新竹縣政府工程查核代表照片表

工程名稱：芎林鄉 109 年度鄉內小型工程（開口契約）

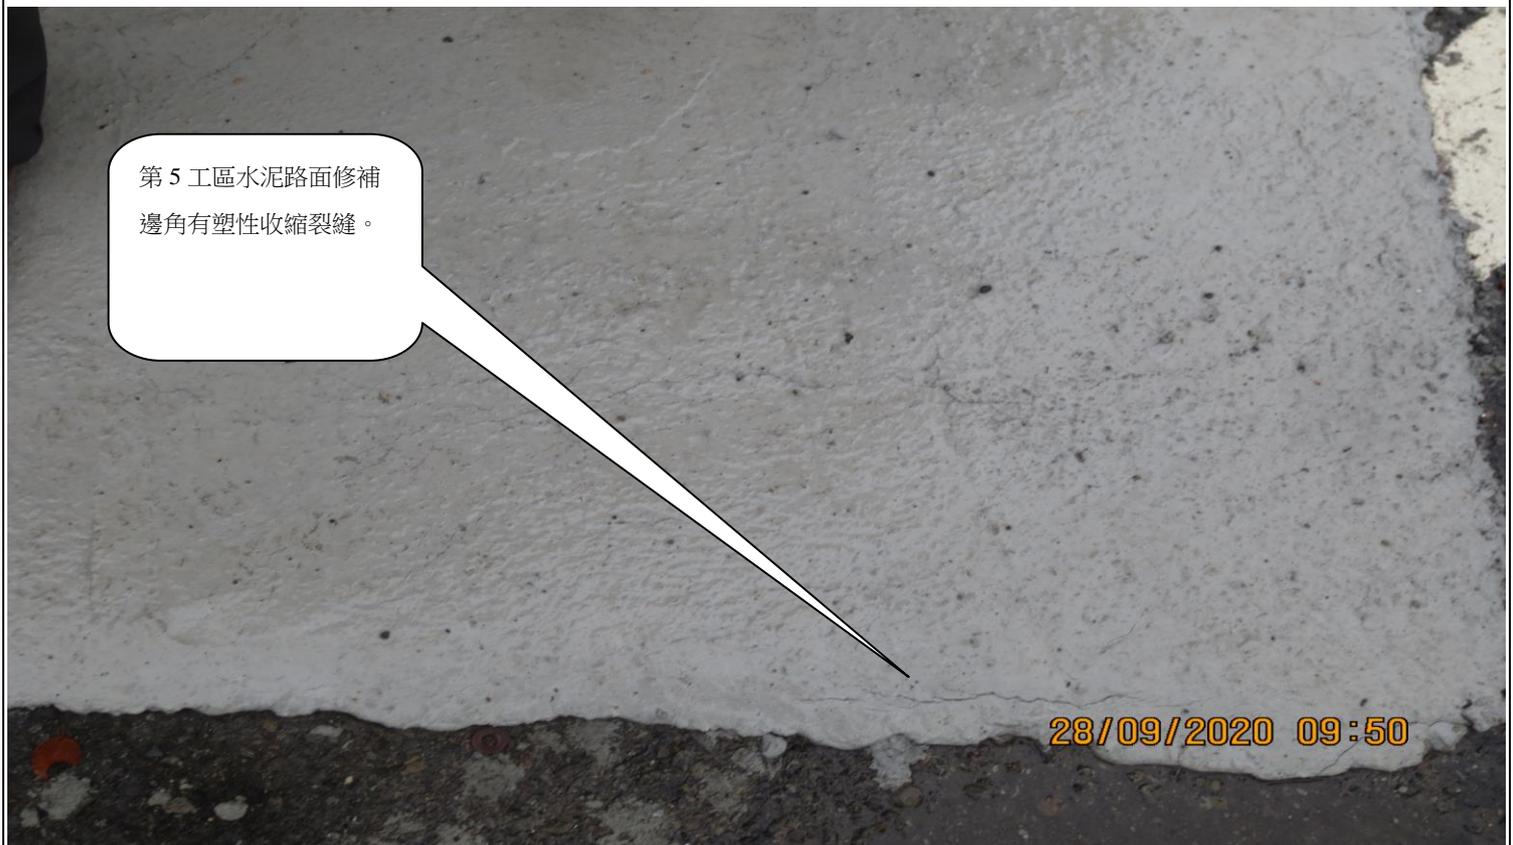
工程告示牌經費來源列未勾選，未符合規定，請修正。

第5工區水泥路面修補邊角有塑性收縮裂縫。

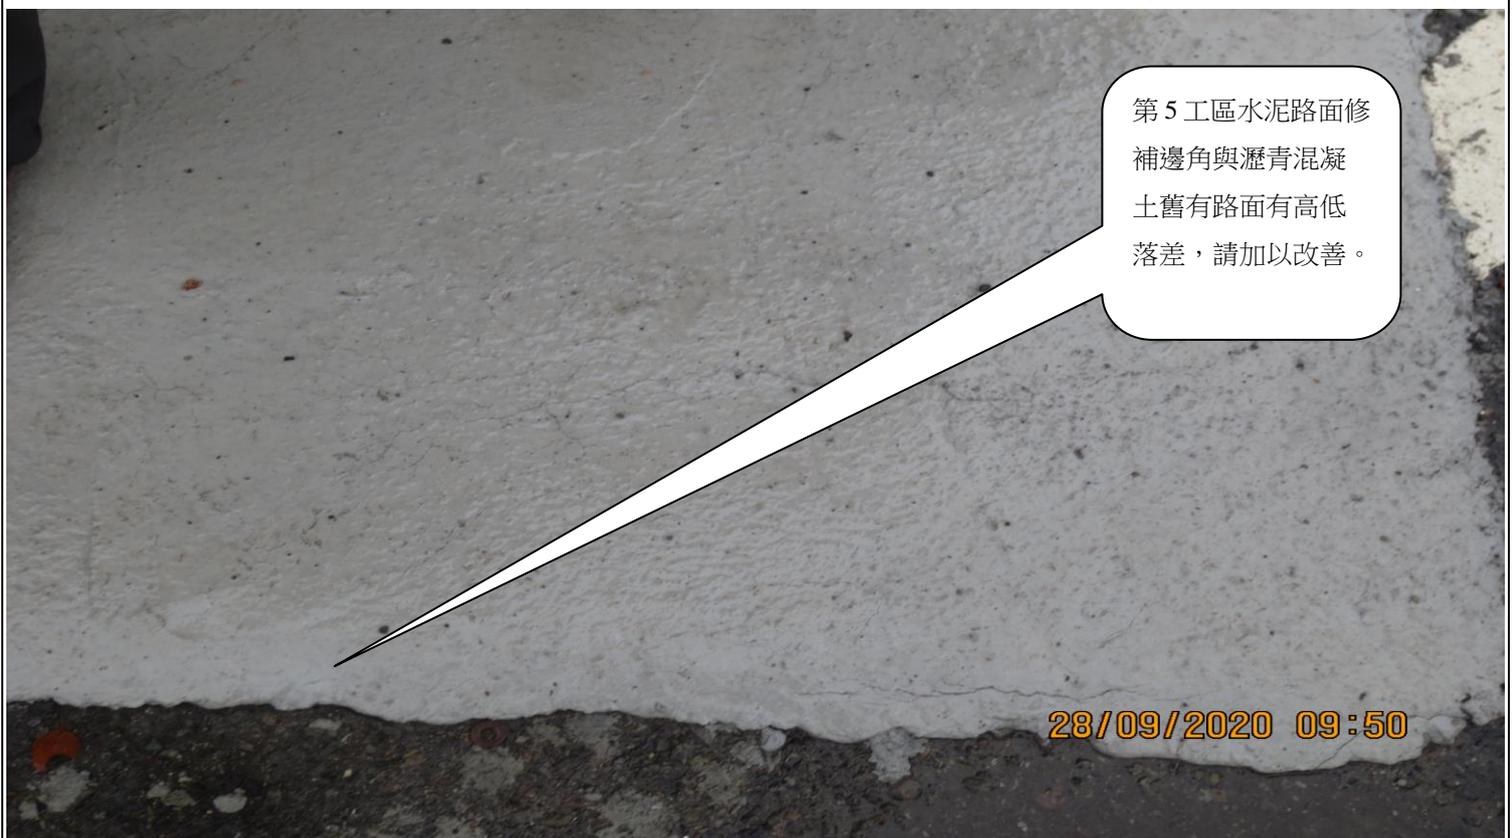
第 7 工區瀝青混凝土路鋪設一小段路緣未壓實，有雜草增生。

第 5 工區水泥路面修補邊角與瀝青混凝土舊有路面有高低落差，請加以改善。
